## DOCUMENTO DI SWITCHOVER

**Serie CG3-Z1**  
Cilindro pneumatico, tipo corto

Prodotto fuori produzione: CG3

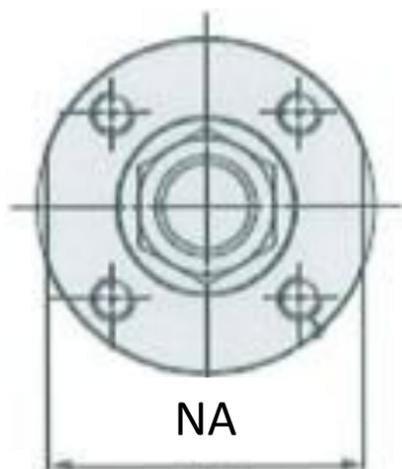
- La struttura della testata sarà modificata per un tubo del cilindrico che permette la presenza della testata posteriore separata, garantendo una fornitura stabile del prodotto.
- Sulla superficie terminale della testata posteriore sarà presente un foro di diametro da Ø 32 a Ø 100.

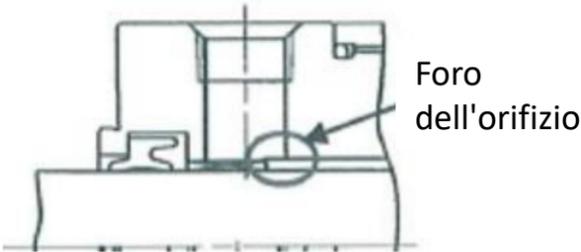
- Le dimensioni del piano chiave della testata verranno modificate. Questo non influisce sulle dimensioni di montaggio.

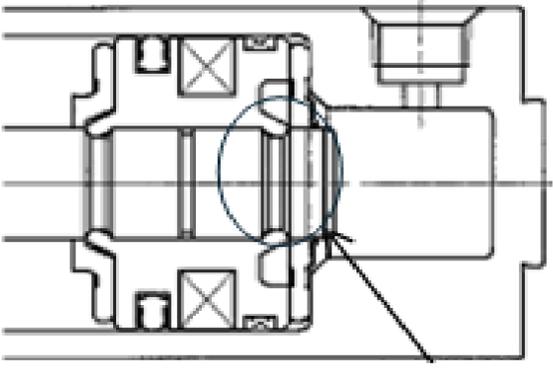
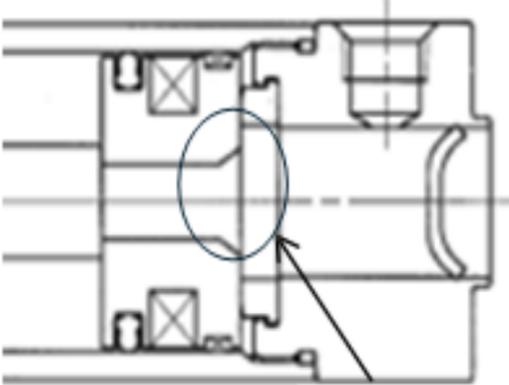
- Il passaggio dell'aria nella testata anteriore è stata modificato. La misura dell'orifizio è la stessa sia per il modello precedente che per quello nuovo
- La forma del materiale estruso è stata modificata per eliminare la lavorazione su due lati.

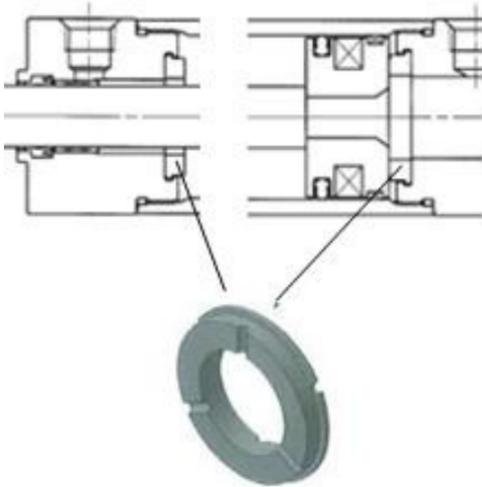
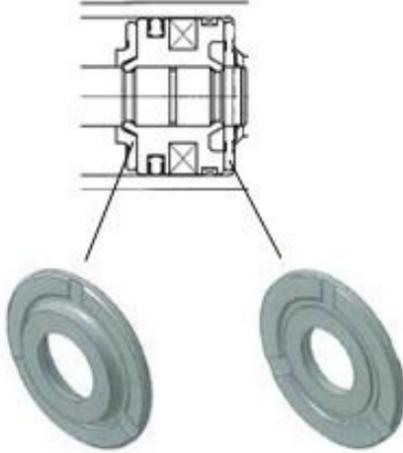
- Il metodo di fissaggio del pistone verrà modificato. Alcune opzioni del prodotto presentano una struttura avvitabile.

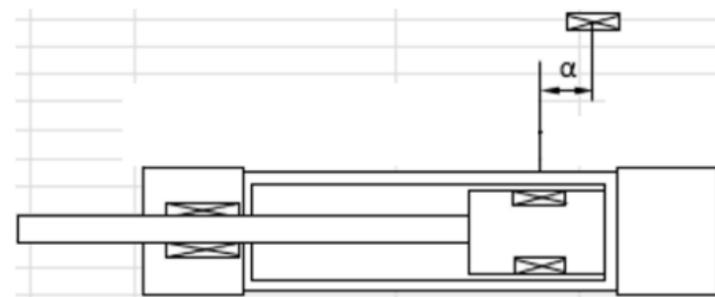
- Le condizioni di produzione e le serie determinano il tipo di forma dell'ammortizzatore utilizzato.
